**Avis de la Mission Régionale d'Autorité environnementale  
d'Auvergne-Rhône-Alpes  
sur la procédure de révision allégée du Plan Local d'Urbanisme  
de la commune de Grâne (Drôme)**

n°2016-ARA-AUPP-00043

Avis délibéré le 29 août 2016

Figure 4 : Zoom sur le secteur d'étude - Réalisation : INGETER 2016 ; Fond Géoportail

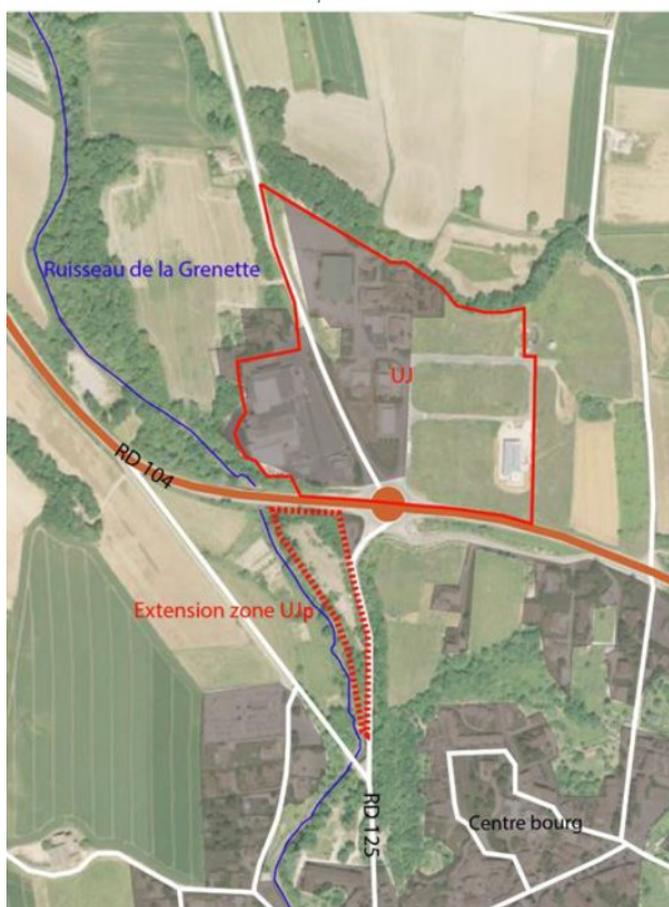
La procédure de révision allégée du Plan Local d'Urbanisme de la commune de Grâne vise à permettre la réalisation d'extension de la zone d'activité « les Grandes vignes ». La construction de nouveaux bâtiments est prévue, imposant le déplacement de stationnements existant sur le site. La réalisation d'un nouveau parking est programmée au sud de la zone d'activité, de l'autre côté de la route départementale 104, sur un secteur classé naturel. Le nouveau parking fera l'objet d'un classement en zone UJp. Cette zone longe le cours d'eau de « La Grenette ».

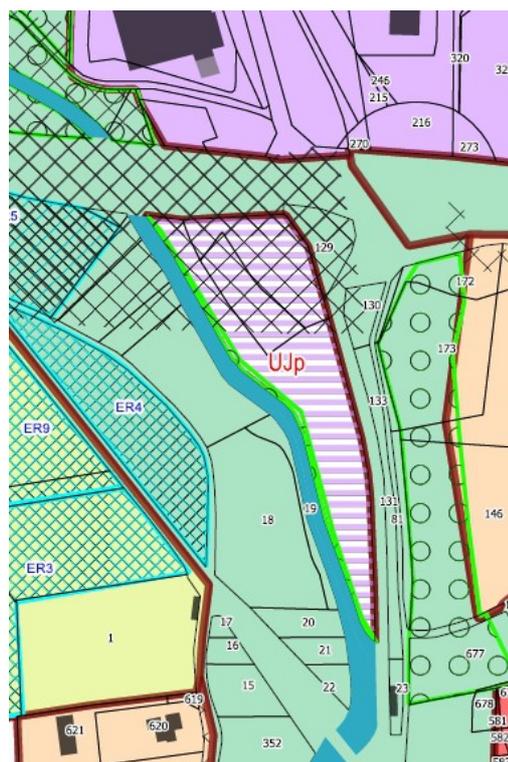
Le dossier ne présente pas de mesures de préservation sur la thématique de la biodiversité. La conservation d'un linéaire d'espace boisé classé le long du cours d'eau localisé entre les zones Naturelles (N) et Urbanisée (UJp) est proposée, mais cette mesure de protection des berges n'aura vraisemblablement que peu d'effet sur la thématique biodiversité. En effet, la création du parking, permise par la zone Ujp, aura pour incidence la fréquentation motorisée du site et la circulation de personnes appelées à emprunter les berges jusque sous le pont de la RD104 afin de ne pas traverser en surface l'infrastructure (p.20 de l'annexe « Etude loi Barnier »). Cet usage du site engendrera inévitablement des incidences sur les espèces animales et leurs habitats.

Au regard de l'analyse des plans, il semble que le nouveau zonage destiné à autoriser la réalisation du parking empiète sur la zone humide. Il faudra veiller à ce que les travaux autorisés respectent la délimitation de la zone humide dont la rigueur voudrait que les contours fins en soient confirmés par les analyses de terrain habituellement requises en pareil cas (végétation et pédologie).

Le porteur de projet confirme sa volonté de préservation de la zone humide en p.57 de l'évaluation environnementale. L'autorité environnementale recommande donc de préciser les zonages, le périmètre des opérations et leur compatibilité avec la préservation de la zone humide.
